**Modulo per la presentazione delle osservazioni per i piani/programmi/progetti sottoposti a procedimenti di valutazione ambientale di competenza statale**

**ID: Codice procedura (ID\_VIP/ID\_MATTM): 12691**

**“Progetto di un impianto eolico denominato "Pitigliano" ubicato nei comuni di Pitigliano (GR) e Sorano (GR) costituito da 20 (venti) aerogeneratori di potenza nominale 7,0 MW per un totale di 140,0 MW con relative opere connesse ed infrastrutture indispensabili”**

## TESTO DELLE OSSERVAZIONI

Immagine 1. Vincoli ex art. 136 del CBC dal PIT della Regione Toscana e zona approssimativa dove è progettato l'impianto industriale.

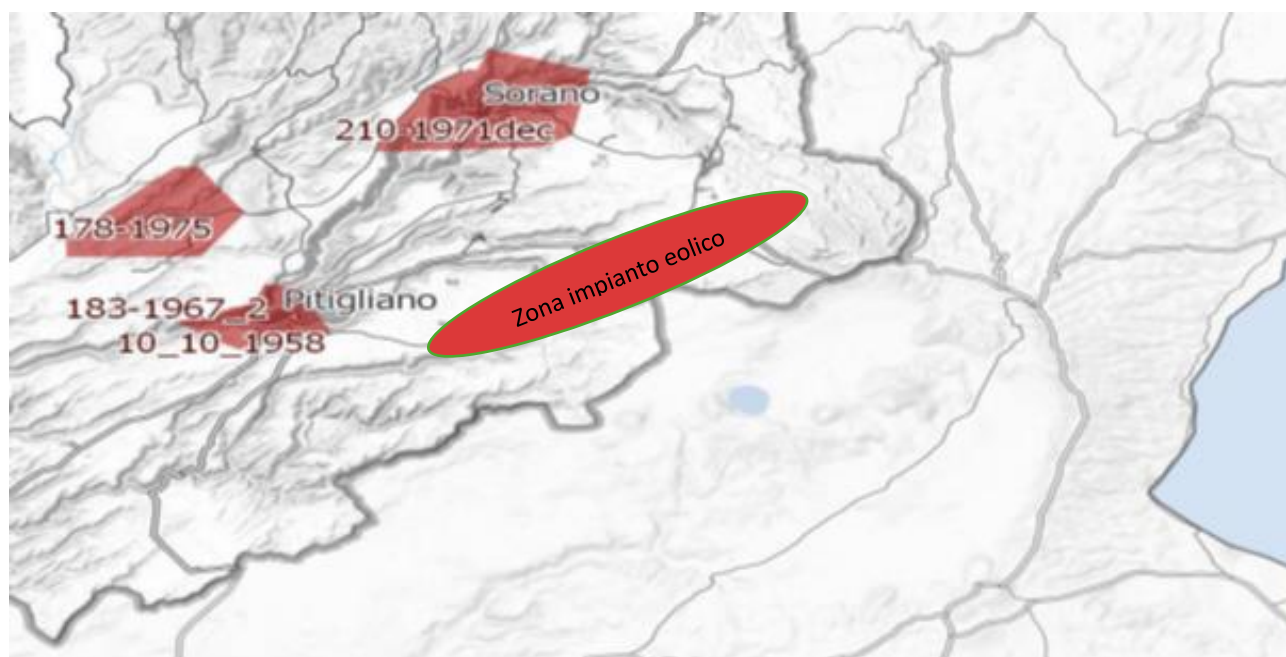
*Inoltre, come sostiene la Proponente parte dell'impianto si verrebbe a trovare a 3,5 km dal centro abitato di Sorano. Infatti, tre degli aerogeneratori WTG 08, 09, 10 sono addirittura all'interno delle fasce di rispetto dei 3 km del suo vincolo paesaggistico di notevole interesse pubblico ex art 136 del CBC. Si evidenzia che così si crea*

un'ulteriore incompatibilità con la tutela del Paesaggio.

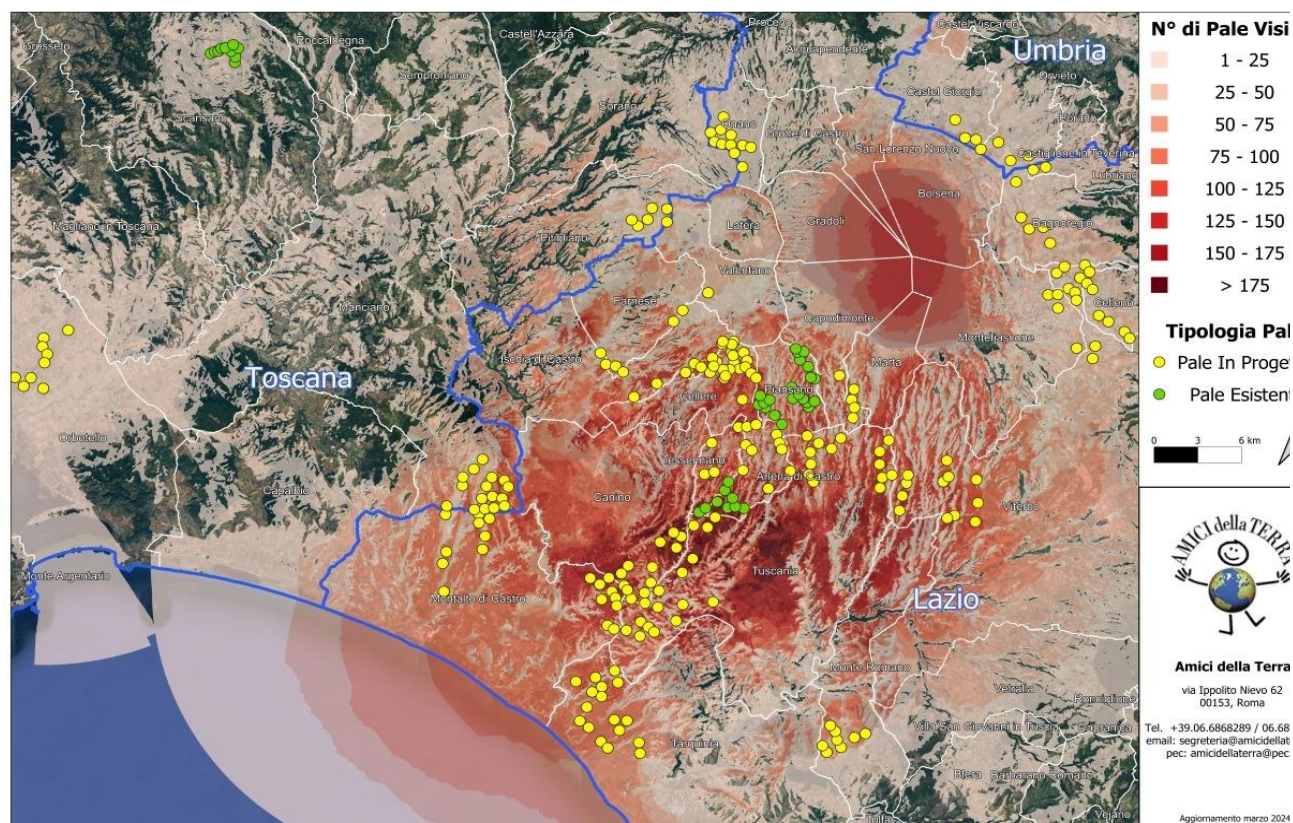
Riguardo al cumulo degli impianti FER, le mappe prodotte dalla proponente riguardano, come già evidenziato, soltanto una parte molto piccola degli impianti FER dell'area intermedia e vasta e in particolare di quelli eolici che contribuiscono a creare un notevole cumulo e la saturazione del territorio tosco laziale. Riguardo al cumulo dei soli impianti eolici si riporta la mappa dell'intervisibilità degli impianti eolici elaborata dall'Associazione nazionale “Amici della Terra”.

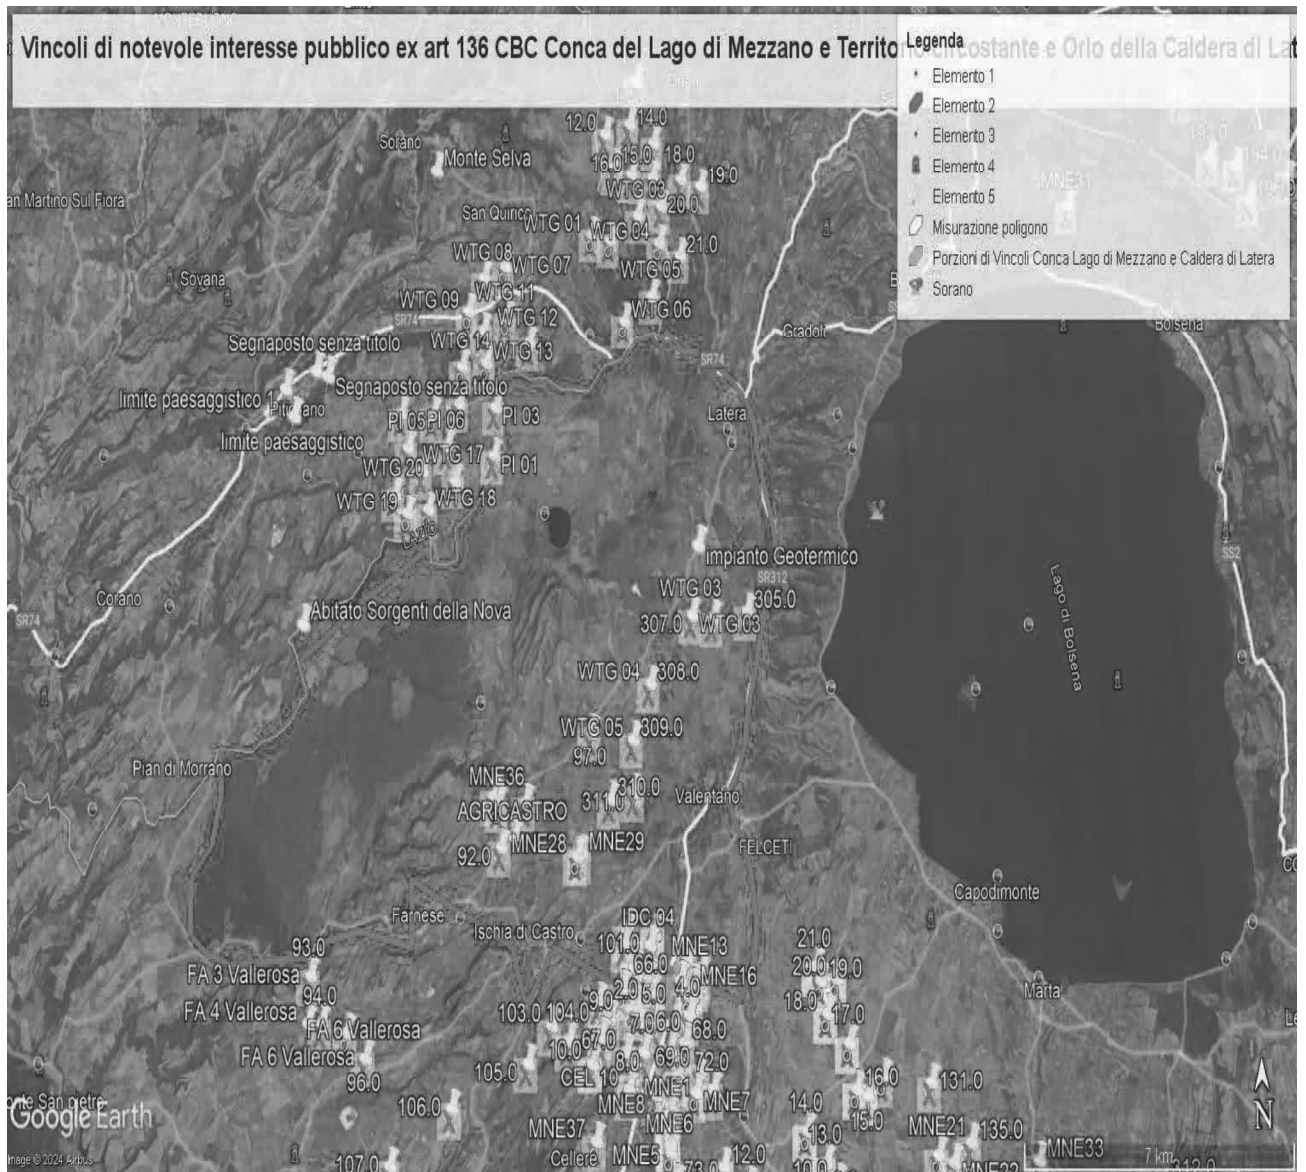
ad impattare sul territorio e sulle economie di cinque Comuni del Lazio (Farnese, Onano, Latera, Valentano, Grotte di Castro e Gradoli ) si trova nelle fasce di rispetto dei Beni di notevole interesse pubblico come si è evidenziate nelle Osservazioni precedenti e crea degli impatti negativi anche sui beni naturalistici come verrà dettagliato nell'Osservazione relativa alla Vinca. Inoltre, andrebbe a sommarsi al già enorme cumulo di impianti eolici e fotovoltaici e geotermici che creano una elevata criticità ambientale nella provincia di Viterbo e interferiscono anche con il territorio toscano come si può vedere dalle varie immagini dell'Allegato n. 1.

**IMMAGINE n. 2** Impianto eolico industriale “Pitigliano” e distanze aerogeneratori dai Vincoli della Conca del Lago di Mezzano...

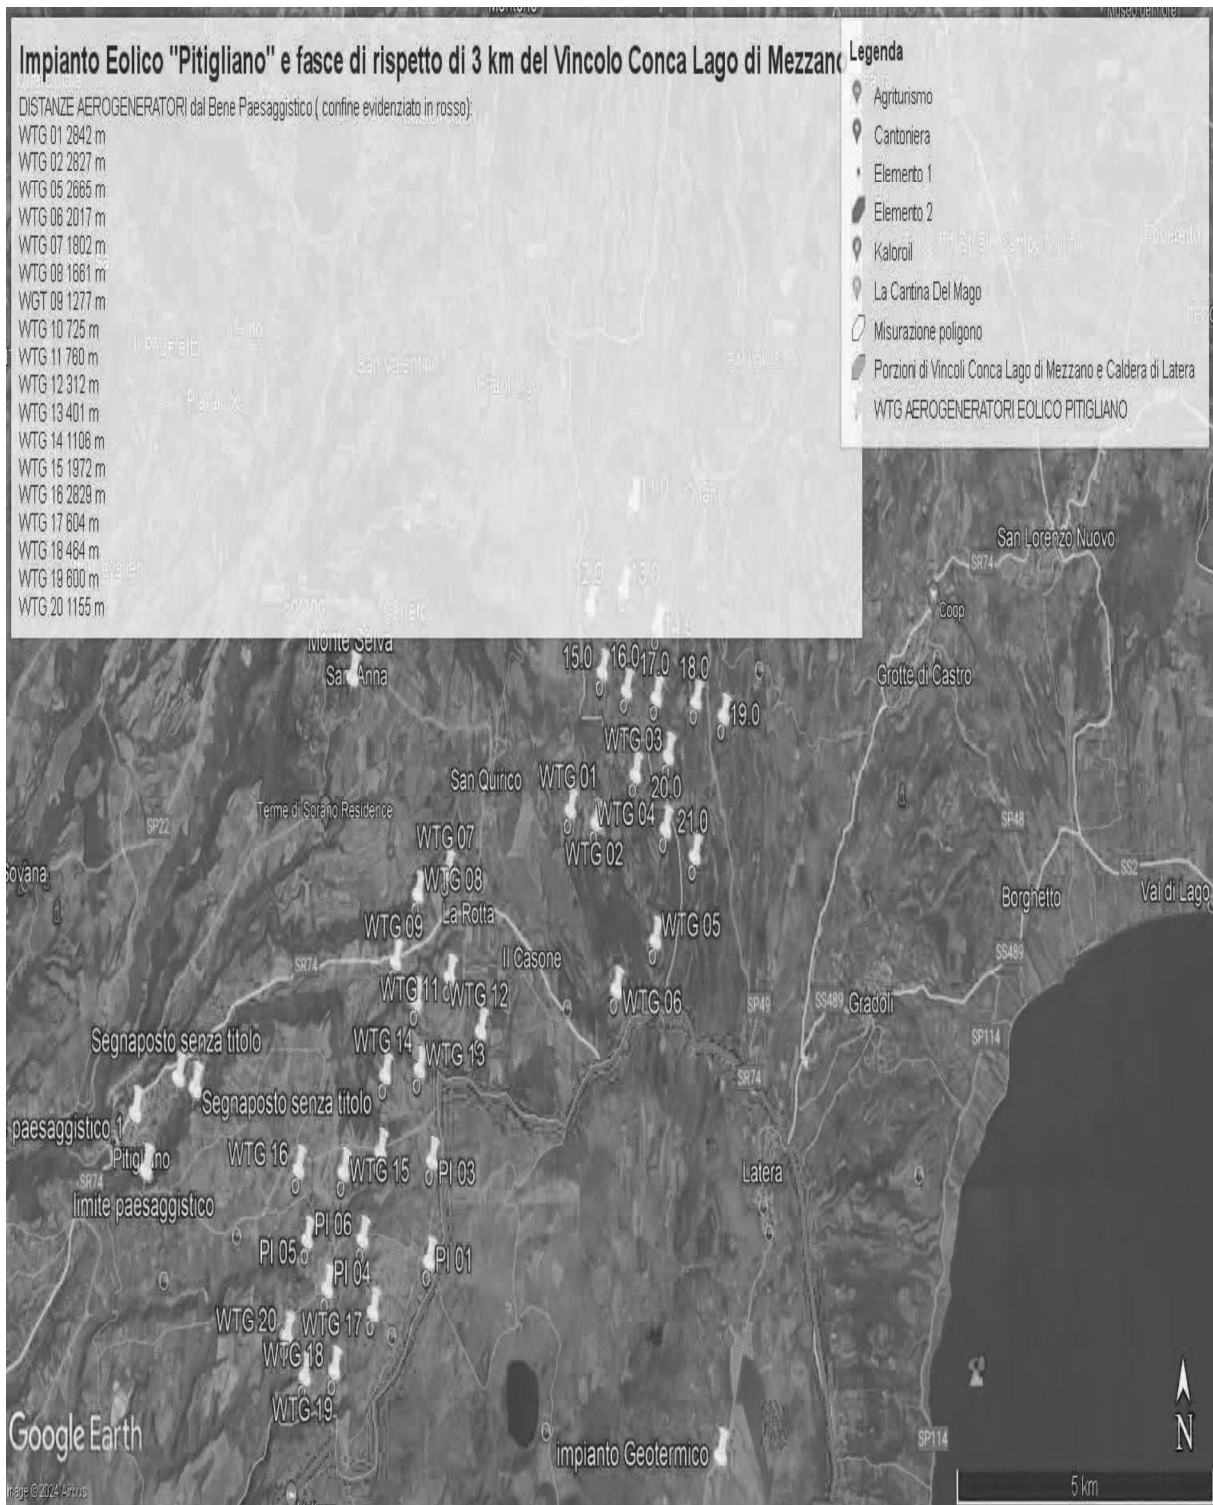
Come è illustrato nell'immagine si ribadisce che l'impianto industriale "Pitigliano" ricade completamente all'interno delle fasce di rispetto dei due vincoli di notevole

interesse pubblico e lambisce quelle di un terzo vincolo e quindi come affermato dal Consiglio di Stato nelle sentenze citate, l'impianto è insediato in area non idonea ai sensi dell'art. 20 comma 8 lettera c quater del D.Lgs. n. 199/2021 e ss.mm.ii al contrario di quanto sostiene la proponente.

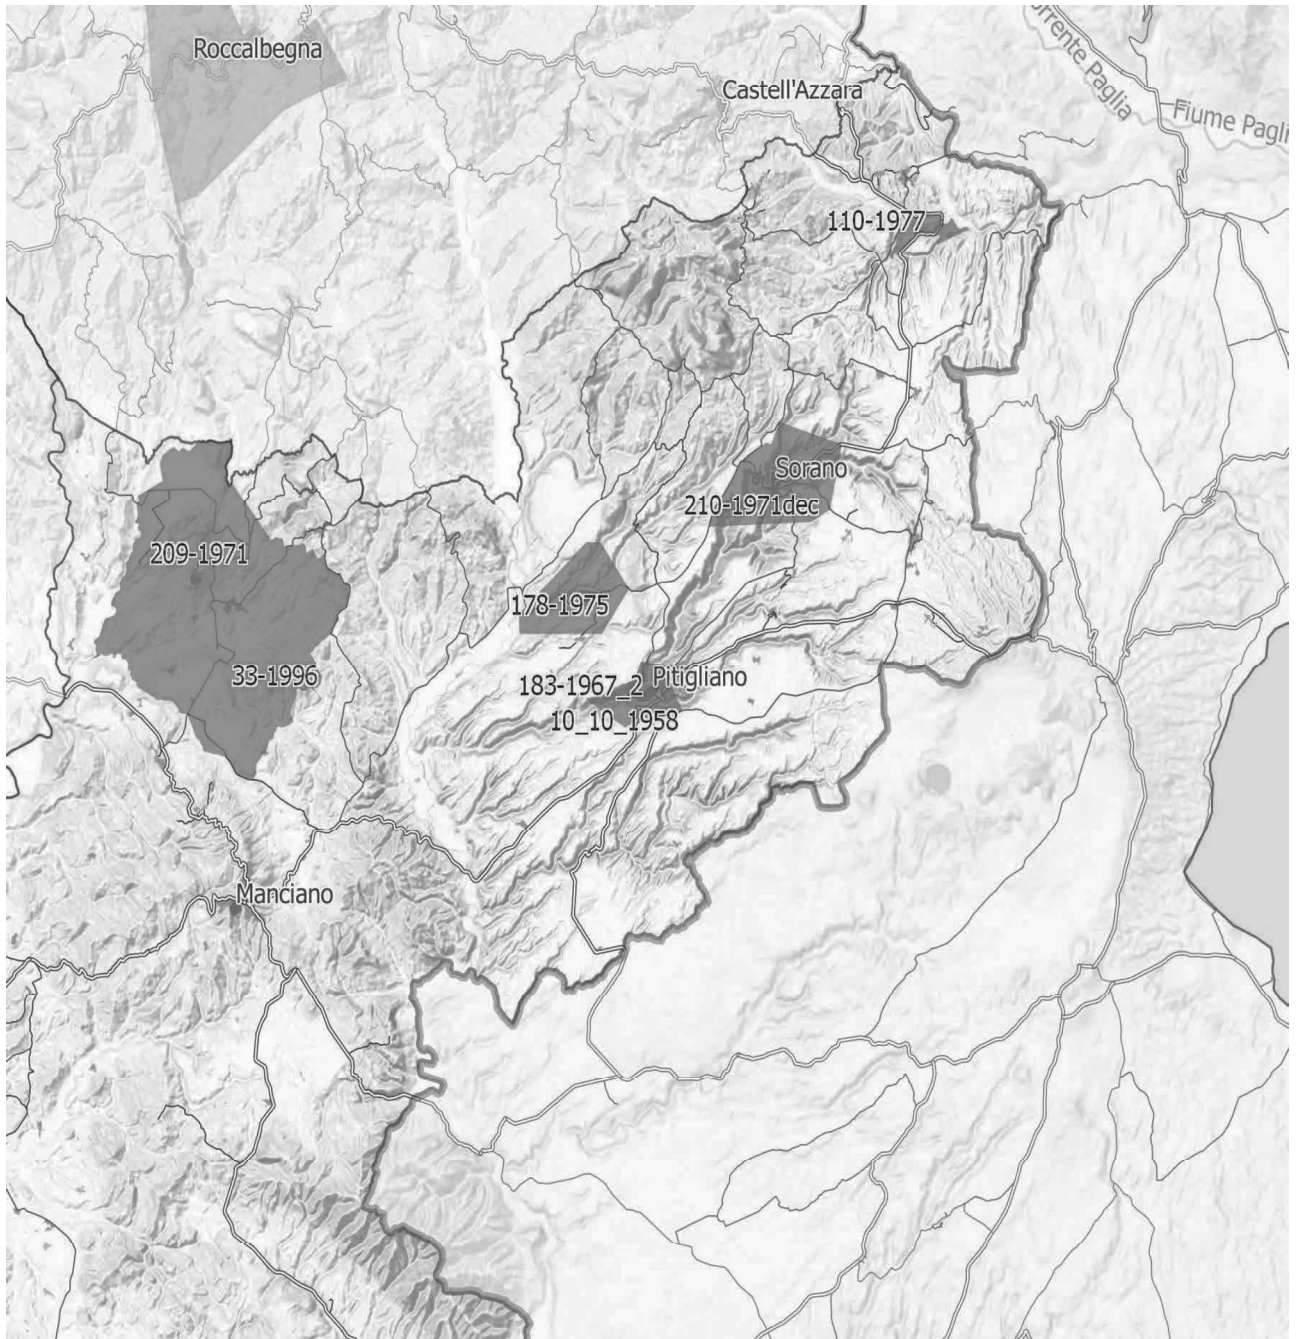
Al contrario di quanto sostiene la proponente, si evidenzia che l'impianto eolico industriale citato non solo ricadrebbe con tutti e 20 gli aerogeneratori all'interno delle fasce di rispetto di 3 km di due vincoli paesaggistici di notevole interesse pubblico esistenti nella Regione Lazio e con una parte di essi nel vincolo paesaggistico del Centro abitato di Sorano ( GR) quindi in aree non idonee all'installazione di impianti di energia rinnovabile. Addirittura, alcuni aerogeneratori sarebbero ubicati a poche centinaia di metri dai perimetri dei due vincoli paesaggistici laziali ex art 136 del CBC. Ma la non idoneità dell'area non sarebbe certificata soltanto da questi vincoli paesaggistici ma anche dalle fasce di rispetto dei Beni della Parte seconda del CBC numerosi nel territorio interessato dal progetto dell'impianto eolico. Infatti la Proponente a pag 11 del SIA scrive: *"L'area interessata si trova all'esterno delle aree SIN individuate in Toscana e dista circa: 2,8 km dal centro abitato di Pitigliano, 2,7 km dal centro abitato di Onano, 2,8 km dal centro abitato di Latera"*. Quindi l'impianto come certifica la proponente potrebbe ricadere all'interno delle fasce di rispetto dei Centri Storici dei paesi citati e comunque li lambirebbe. Incompatibile sarebbe l'ubicazione di una parte del cavidotto che ricadrebbe nelle fasce di rispetto

del vincolo paesaggistico di notevole interesse pubblico del Centro Storico di Pitigliano. Considerando che le Regioni grazie al Decreto interministeriale nell'emanazione della legge sulle aree idonee e non idonee hanno la facoltà di estendere le fasce di rispetto dei Beni del CBC fino a 7 km per alcuni di essi non è da escludere che gli aerogeneratori del progetto eolico, essendo ancora in itinere, tra qualche mese si troverà ancora con ulteriori incompatibilità oltre alle numerose già esistenti. Questa possibilità di estensione delle fasce di rispetto fino a 7 km per i Beni del CBC da parte delle Regioni diventa particolarmente probabile per il Centro Storico di Pitigliano famoso nel mondo come dimostra anche il prestigioso riconoscimento insieme a Sovana e Sorano nell'elenco dei siti del World Monuments Found (WMF) prestigiosa istituzione con sede a New York che svolge un ruolo complementare a quello dell'Unesco. La stessa considerazione per il Centro storico di Pitigliano ovviamente vale sia per Sorano che per Sovana.

**IMMAGINE n. 4** Si evidenzia che i tre aerogeneratori WTG 07, WTG 08 e WTG 09 impattano con il vincolo paesaggistico di notevole interesse pubblico del Centro Storico di Sorano. Il WTG 07 si troverebbe a 2828 m, WTG 08 2504 e WTG 09 2990. Il cavidotto dell'impianto invece impatta in buona parte del Vincolo paesaggistico ex art. 136 del CBC del Centro Storico di Pitigliano.

**IMMAGINE n 5.** Mappa eolici elaborata dall'Associazione Amici della Terra. La mappa evidenzia il cumulo degli impianti tra Lazio e Toscana.

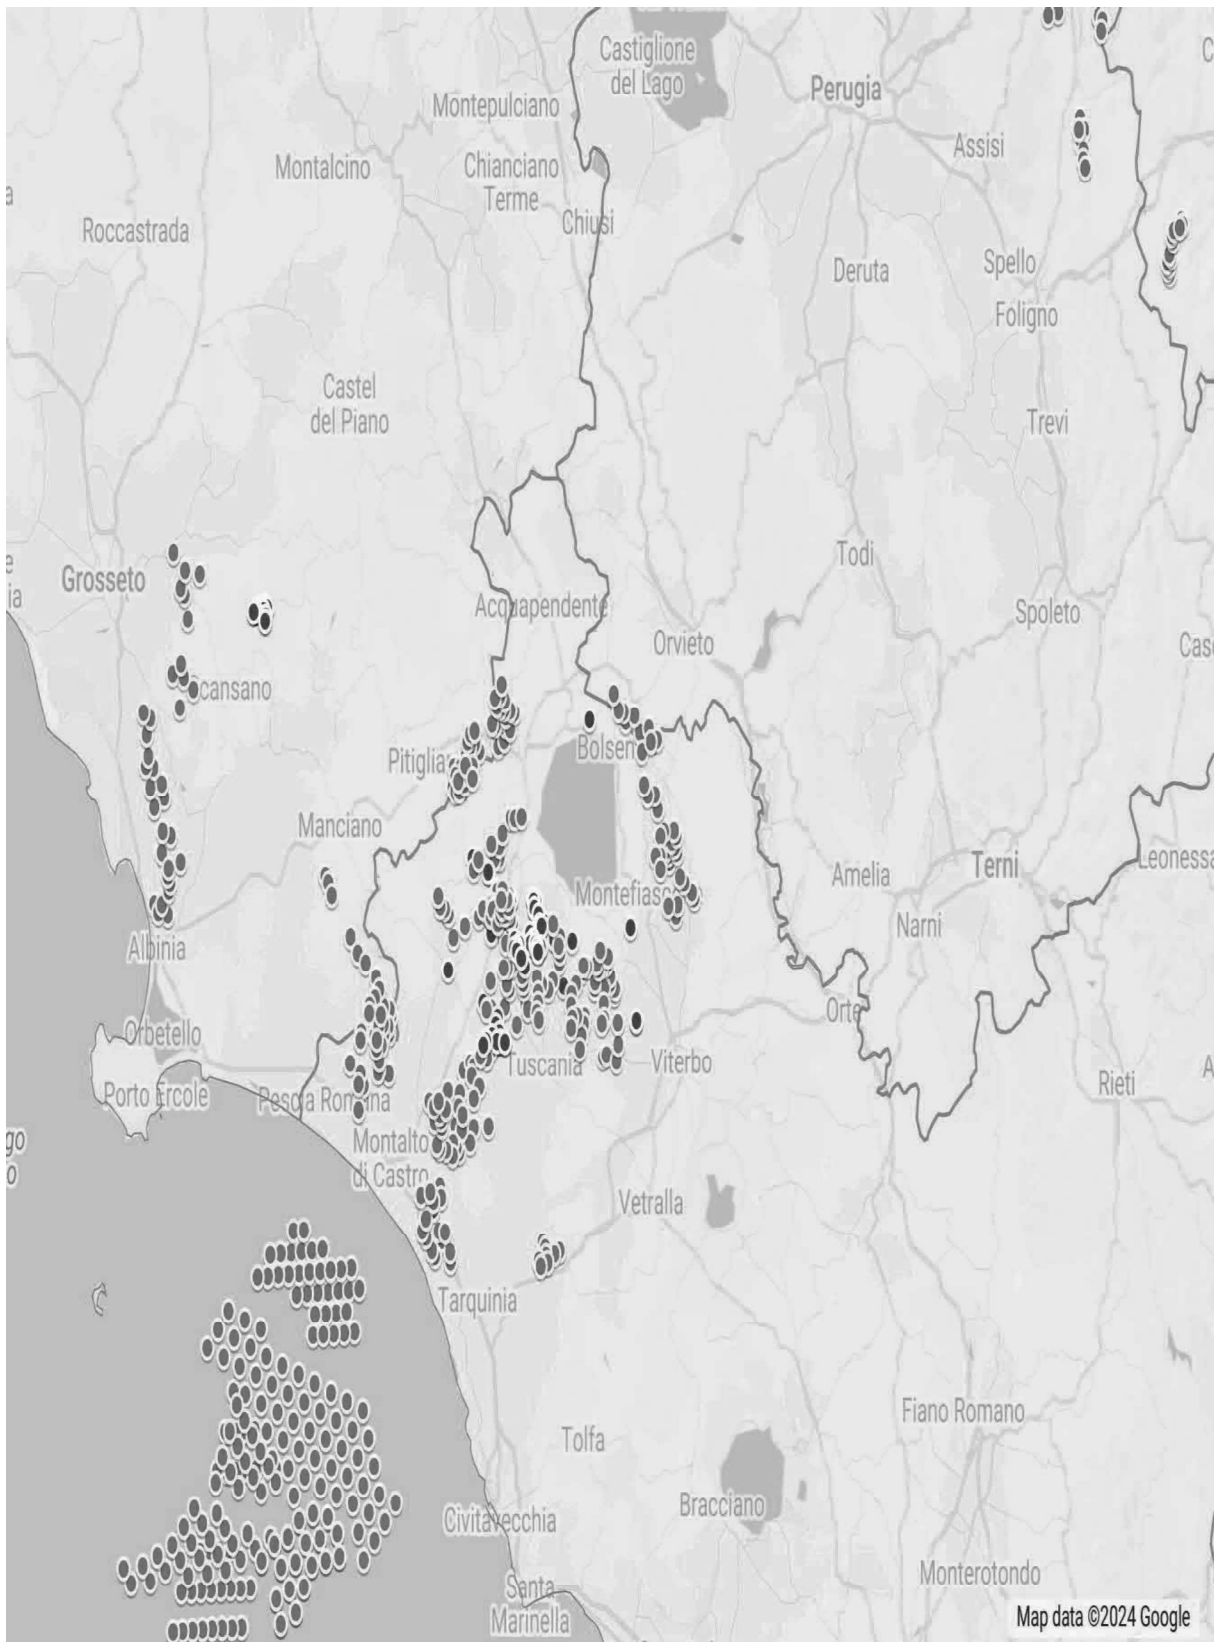
Se agli impianti eolici rappresentati qui sopra che non comprendono sia l'impianto eolico Pitigliano e le altre 14 pale del progetto eolico in verifica amministrativa sempre nel territorio di Pitigliano si aggiungono i migliaia di ettari (7000 fin'ora) di territorio occupato dagli impianti fotovoltaici e agrivoltaici e dalle altre tipologie appare chiaro il numero spropositato degli impianti FER nella bassa toscana e nella Tuscia.
